**Oggetto: INFORMAZIONE DI SICUREZZA PER APPARECCHIATURE BRIGHTVIEW SPECT, BRIGHTVIEW X E BRIGHTVIEW XCT.**

Con la presente desideriamo informarVi che la nostra fabbrica ha deciso di intraprendere un'azione migliorativa (FCO88200485) sul modello di apparecchiature specificato in oggetto di cui una o più di esse ci risultano essere installate presso il Vs. Ente.

### BrightView SPECT, BrightView X e BrightView XCT Potenziali problemi software sulle apparecchiature BrightView SPECT, BrightView X e BrightView XCT.

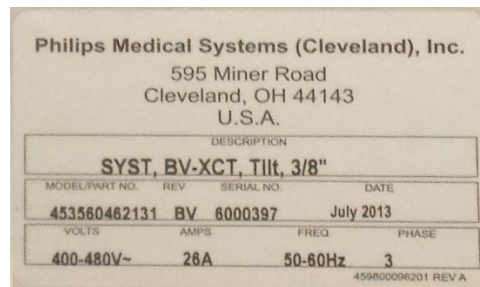
<p><b>PROBLEM DESCRIPTION</b></p>	<p><b><u>Problema 2:</u></b></p> <p>Durante l’acquisizione di un esame SPECT polmonare su un paziente, il protocollo di acquisizione imposta la rotazione del gantry dalla posizione di 45 gradi a quella a 90 gradi. Fare riferimento alla Figura 1 sottostante. Tuttavia si è verificato il caso in cui, durante l’acquisizione di un esame, le testate dei detettori si siano allontanate dal paziente (centro della rotazione) con un movimento non richiesto e successivamente il gantry sia ruotato posizionandosi a 240 gradi. Il movimento da 90 gradi a 240 gradi dura circa 7 secondi.</p> <div data-bbox="824 905 1403 1056" data-label="Diagram"> </div> <p>Figura 1: orientamento del detettore e del gantry, visto fronte gantry (lato tavolo paziente).</p> <p><b><u>Problema 3:</u></b></p> <p>A conclusione dell’esame alla tiroide, l’operatore ha eseguito il movimento pre-programmato (PPM) Pinhole e ha notato un cambiamento nella sequenza dei movimenti tra il lettino portapaziente e il movimento radiale (radius) del detettore. Il sistema ha spostato il lettino portapaziente prima che il detettore, con il collimatore Pinhole installato, sia stato spostato lontano dalla traiettoria paziente. Questa sequenza di movimenti differisce dalla precedente release software.</p>

<p><b>AZIONI DA INTRAPRENDERE DA PARTE DEL CLIENTE/OPERATORE</b></p>	<p>Philips invita i propri clienti/operatori a conservare una copia della presente insieme alle Istruzioni per l'Uso, salvo diversa comunicazione.</p> <p><b>Problema #1:</b> Philips sta informando i propri clienti/operatori di eseguire le seguenti operazioni al fine di ovviare i problemi descritti in precedenza, in attesa che venga implementata l'azione correttiva, per evitare un contatto tra il detettore e il supporto testa come descritto in riferimento al <b>Problema 1</b>.</p> <p><b>SOLO</b> se il sistema è posizionato nella configurazione a 90 gradi con uno dei detettori al di sotto del livello del lettino portapaziente e, il lettino è nella posizione di caricamento paziente, eseguire la sequenza di operazioni elencata di seguito, prima di effettuare un esame che preveda l'utilizzo del supporto della testa:</p> <ul style="list-style-type: none"> <li>- Disporre nella posizione di apertura il flat panel o riporre il flat panel, se necessario</li> <li>- Eseguire il movimento pre-programmato (PPM) caricamento paziente (PPM Patient Loading)</li> <li>- Installare il supporto testa, e</li> <li>- Posizionare il paziente sul lettino e procedere con l'esecuzione dell'esame.</li> </ul> <p>Inoltre, siete pregati di eseguire le seguenti azioni preventive:</p> <ul style="list-style-type: none"> <li>• Monitorare il paziente durante qualsiasi movimento del sistema.</li> <li>• Individuare dove sono localizzati i molteplici pulsanti di emergenza E-stop per interrompere il movimento del sistema (Stop di Emergenza: il sistema sospende immediatamente i movimenti di tutti i detettori e del gantry scollegando l'alimentazione dei motori che controllano il movimento del sistema)</li> </ul>
